序説

お客様が受け取ったAVR32DB28/32/48デバイスはこの文書で記述される異常を除き、現在のデバイスのデータシート(www.microchip.com/DS40002301)に対して機能的に一致します。この文書で記述される障害はAVR32DB28/32/48デバイスの将来の改訂で処置されるかもしれません。

3. データシート説明

図34-1. DAC構成図

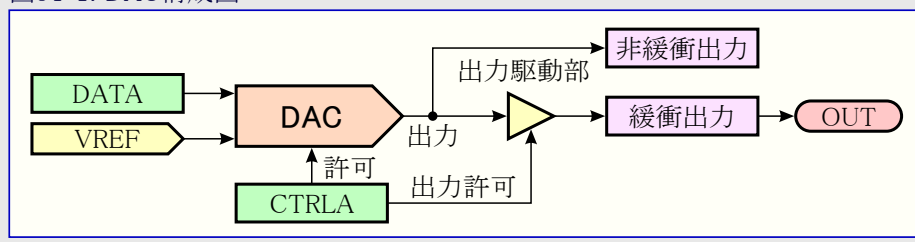
次のようにDAC周辺機能の構成図と「DAC出力」副項の明確化が行われました。

1. 構成図は出力信号配線(緩衝/非緩衝)に対する明確化で格子され、元の構成図を置き換えます。
2. 34.3.2.3.(内部周辺機能用供給元としてのDAC)と34.3.2.4.(ピンでのDAC出力)の部分は「34.3.2.3 DAC出力」項によって置き換えられます。

34.3.2.3. DAC出力

DACはピンへの出力として、下表の周辺機能への入力として使うことができます。

DAC出力	周辺機能入力	注記
非緩衝	A/D変換器(ADC)	本周辺機能は非緩衝DAC出力に接続されます。「34.3.2.3.1. 内部周辺機能用供給元としての非緩衝出力」項をご覧ください。
緩衝	アナログ信号調整(OPAMP)	この周辺機能はDAC出力ピンに接続されます。「34.3.2.3.2. 緩衝出力」項をご覧ください。
